**UCZESTNICY
POSTĘPOWANIA PRZETARGOWEGO**

dot. Prowadzonego postępowania w trybie przetargu nieograniczonego na zadanie pn.:
„Termomodernizacja budynku przy ul. 23 stycznia 13 w Solcu Kujawskim wraz z jego przebudową
na potrzeby szkoły muzycznej Nr BZPiFZ.27.13.2017”

Zamawiający podaje pytania i odpowiedzi zadane przez uczestników postępowania dotyczące Specyfikacji Istotnych Warunków zamówienia, które należy uwzględnić w przygotowaniu oferty.

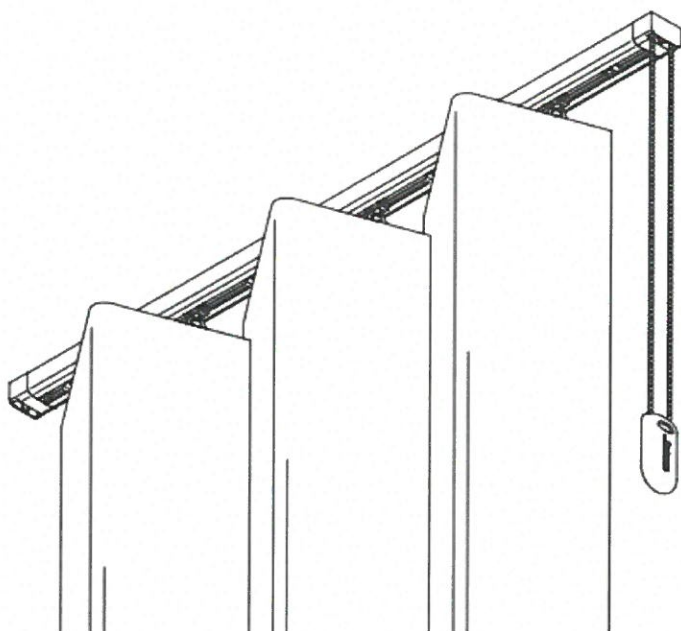
Pytanie 22 Czy zasłony akustyczne także wchodzą w zakres niniejszego postępowania o udzielenie zamówienia? Jeśli tak to proszę o podanie wymiarów i sposobie mocowania (powieszenia).

Należy skalkulować zakup i montaż zasłon . Parametry zasłon:

- długość – 300 cm,
- szerokość zasłon – po całkowitym zasłonięciu zasłony mają mieć łączną szerokość 490 cm oraz 810 cm, aby zasłonić całą wskazaną w projekcie ścianę z oknami,
- zaleca się podzielenie zasłon na krótsze odcinki, o zbliżonej szerokości,
- stosować półprzezroczystą tkaninę w kolorze beżowym.

Do montażu zasłon należy stosować rozwiązania systemowe producenta zasłon. Zaleca się stosowanie profili aluminiowych anodyzowanych z wielotorowymi szynami umożliwiającymi przesuwanie zasłon. Profile mocować do sufitu za pomocą kołków systemowych lub innego rozwiązania wskazanego przez producenta. System mocowania musi umożliwiać demontaż zasłon bez konieczności demontażu profili.
